BT0218
13.05.97

Assunto: Desligamento pelo Termostato

Modelos: BMP31/42

Marca: Brastemp e Consul

Fig.01

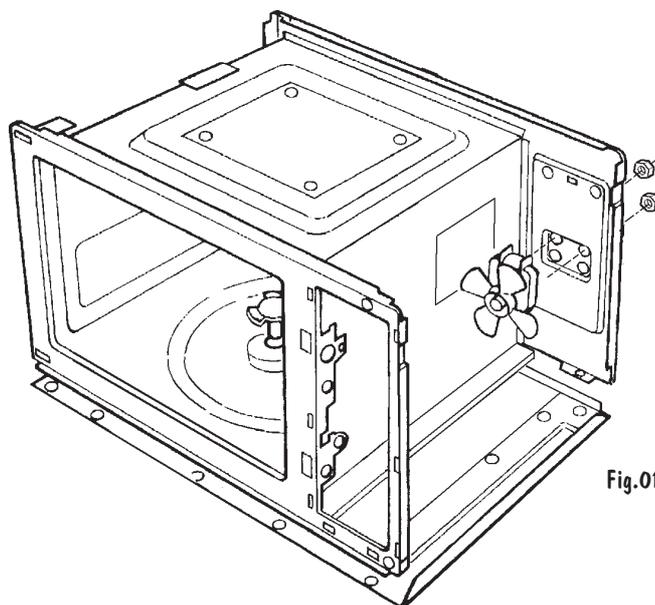
O Microondas desliga pelo Termostato do Magnetron, decorridos aproximadamente 10 minutos de funcionamento, em potência 10 principalmente. Nota-se excessivo aquecimento na lateral direita do Gabinete, na região próxima ao Magnetron.

- 1) Desligue o Microondas da tomada de força.**
- 2) Retire o Gabinete**
- 3) Com um Multímetro, na escala de Ohms X1, verifique se o Termostato do Magnetron está realmente aberto ou seja, não apresenta continuidade entre seus terminais.**
- 4) Verifique a posição onde está fixado o Ventilador. Se estiver na posição baixa, retire as duas porcas que o prende e reposicione-o mais no alto, conforme figura 01.**

5) Se houver necessidade, nos modelos 42 o Defletor de Ar do Ventilador deverá ser forçado para cima para evitar que o mesmo venha a prender a Hélice do Ventilador. Assegure-se de que isto não venha a ocorrer, religando o aparelho na tomada elétrica e testando o produto.

Com a ação descrita, proporciona-se uma adequada dissipação do calor na área do Magnetron. Os produtos 31 Litros fabricados a partir de Maio corrente já estão sendo montados com o Ventilador nesta nova posição.
